**Avis de la Mission régionale d'autorité environnementale  
de la région Nouvelle-Aquitaine  
sur un projet de centrale photovoltaïque au sol à Cère (40)**

n°MRAe 2018APNA157

<b>Localisation du projet :</b>	Commune de Cère (40)
<b>Maître(s) d'ouvrage(s) :</b>	Société Quadran
<b>Avis émis à la demande de l'Autorité décisionnaire :</b>	Préfecture des Landes
<b>En date du :</b>	22 juin 2018
<b>Dans le cadre de la procédure d'autorisation :</b>	Permis de construire

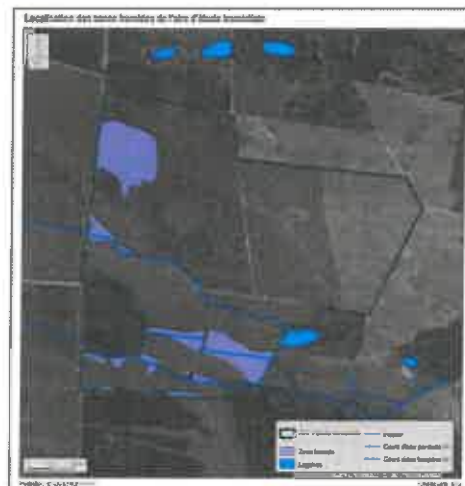
Il est mentionné dans le dossier qu'aucun amphibien n'a été recensé lors des inventaires, et ce malgré deux passages crépusculaires. L'absence d'habitat favorable à la reproduction (mare ou lagune) au sein de l'aire d'étude immédiate peut expliquer ce résultat (p.131).

La Mission Régionale d'Autorité environnementale relève néanmoins qu'une lagune, répertoriée et classée « espace naturel sensible », évitée par le projet, se trouve à proximité immédiate de la zone d'implantation de la centrale. L'étude aurait gagné en exhaustivité en intégrant ce périmètre sensible aux inventaires réalisés.
